Objet : Observations sur la révision du PLU de Noisy-le-Roi

Comparatif PLU 2010 /PLU 2025 concernant la zone UMOB et l'ilot 5 restant à construire sur l'actuelle ZAC Montgolfier

Remarques et questions à Madame Géraldine LEROUX Commissaire enquêteur

A1.10-5
 EMPRISES CONSTRUCTIBLES SITUÉES ENTRE LA VOIE PRINCIPALE ET LA VOIE S.N.C.F (secteur AUJ.a)

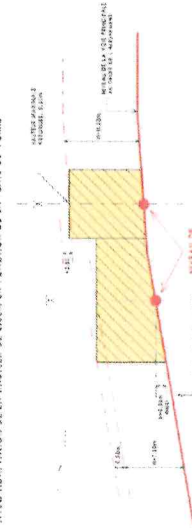
La hauteur R+2 définie en accord avec les Bâtiments de France était de 11,50m avec une tolérance d'adaptation de 0,50m permettant d'absorber la pente de la voie principale.	Question 1 / Pourquoi y a-t-il une différence de 3m entre la zone UMO et UMOb ? Question 2 / Les PME des zones d'activité ont besoin de hauteur en rez de chaussée afin de stocker leur matériel. La hauteur de 11,50 permet d'avoir un RDC à 4m sous plafond, deux étages de 3m (2,50m + plénum de 0,50 m pour les bureaux) + épaisseur de planchers et relevé assez haut pour ne pas avoir de garde-corps trop disgracieux de 1m en terrasse. Nous demandons que cette hauteur de 11,50m soit conservée.

L'Ilot 5 restant à construire de la zone UMOb présente la même pente depuis l'Avenue de l'Europe jusqu'à la plateforme de la SNCF en zone UM, que l'Ilot 6 de la zone UMO

Pourquoi n'y a-t-il pas de schéma prenant en compte l'adaptation de la hauteur des constructions par rapport à la pente, pour la zone UMOb de façon identique à la zone UMO ?

Un schéma du même type que pour la zone UMO est à ajouter au PLU :

Nota la référence de hauteur en limite de la zone UM est prendre par rapport à l'altimétrie de la plateforme existante de la SNCF

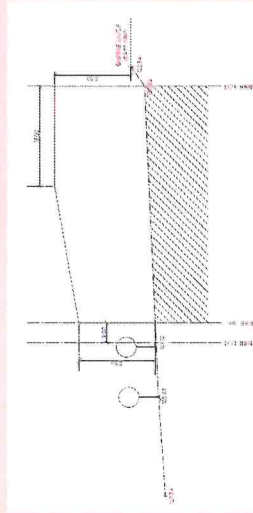
Question :
